Entsorgung von Klärschlamm aus der Gemeinschaftskläranlage Meißen

Vergabe-Nr.: 306.0/RV/24

1. Nachschreiben vom 09.07.2024 (Nr. 1 und 2)
2. Nachschreiben vom 17.07.2024 (Nr. 3 und 4)
3. Nachschreiben vom 31.07.2024 (Nr. 5)

Abb. 2: Klärschlammverladung
--	--	--	------------------------------

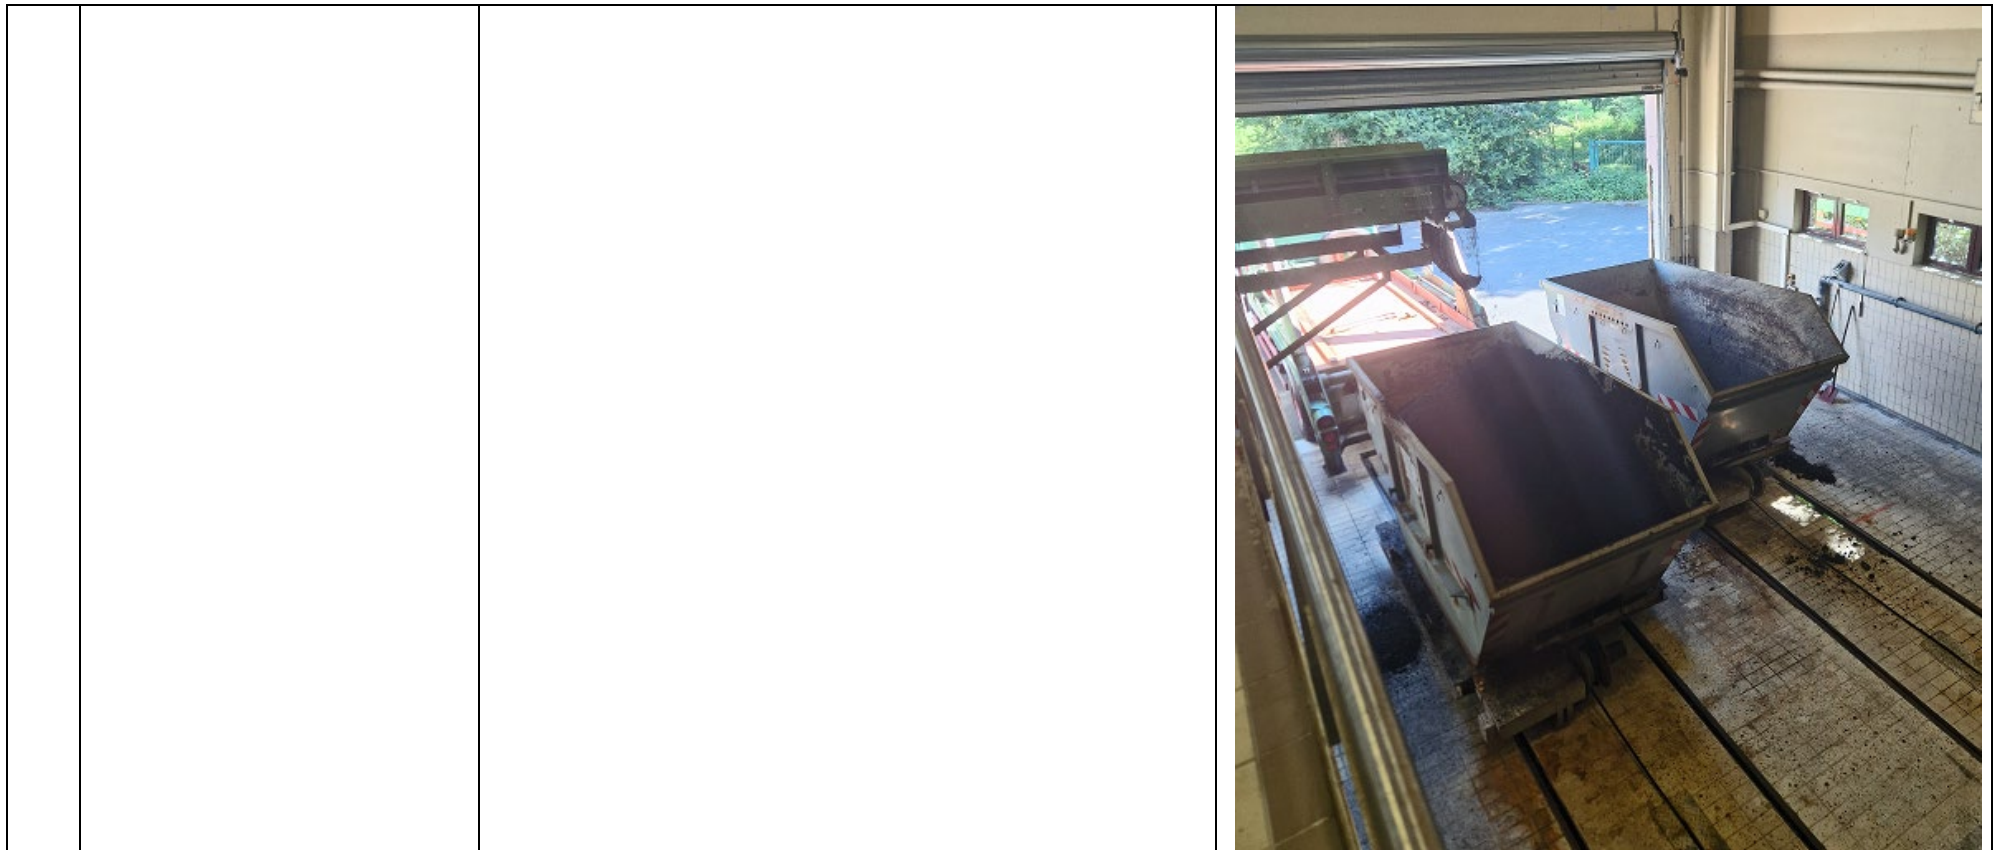
Nr.	Betreff	Fragen	Antwort
1	Wechsel Absetzcontainer Leistungsbeschreibung Kapitel 5.2.3	"Sehr geehrte Damen und Herren, in der Leistungsbeschreibung Kapitel 5.2.3 beschreiben Sie die Abholung bzw. den Wechsel der Absetzcontainer im Zug mit zwei Containern. Gibt es einen Grund dafür, dass es zwei Container im Zug sein müssen? Können es auch mehr, z.B. drei Stück sein? Herzlichen Dank!"	Die bisher praktizierte Abfuhr erfolgt in einem Containerzug von zwei Absetzcontainern mit jeweils 10 m ³ (Gesamtzuladung ca. 16 t). Es obliegt dem Bieter den Transport kostengünstig zu gestalten. Beim Abtransport müssen das maximal zulässige Gesamtgewicht und Achslastenverteilung nach StVZO eingehalten werden. Für die Größe und Anzahl der zu stellenden Container bitte die Antwort auf Frage 2 beachten.
2	Containergestellung Leistungsbeschreibung Seite 8, Punkt 5.2.3	In Punkt 5.2.3 sind die Containergestellung und Klärschlammabfuhr angegeben, dass 6 leere Absetzcontainer a 10m ³ bereitgestellt werden müssen. Ist diese Regelung festgelegt oder können aufgrund der Auslastung auch 7 m ³ Container gestellt werden, da mit 3 x 7 m ³ im Zug gefahren, doch eine höhere Auslastung gewährleistet wird. Um eine Information möchten wir bitten.	Der AG besteht aus betrieblichen Gründen auf einem Containervolumen von mindestens 10 m ³ . Der Bieter ist gebunden an die räumlich bedingte maximale Größe der Absetzcontainer (Aufstellfläche auf Fahrwagen s. Kapitel 5.2.1), maximale Containerhöhe ist 2,0 m, zur Situation vor Ort s. auch Abb. 1 und 2 in dieser Antwort. Auf der Kläranlage müssen jederzeit so viele leere Container vorgehalten werden, dass ein Nutzvolumen von mindestens 60 m ³ gewährleistet ist. Die für leere Container zur Verfügung stehende Aufstellfläche beträgt 20 x 10 Meter. Die Abstellfläche für volle Container beträgt 20 x 10 Meter.

Zur zulässigen Anzahl der transportierten Container bitte die Antwort auf Frage 1 beachten.
Im Übrigen verweisen wir auf die Möglichkeit, die örtlichen Gegebenheiten auf der Gemeinschaftskläranlage Meißen zu besichtigen (s. Kapitel 5.1.2 der Leistungsbeschreibung).
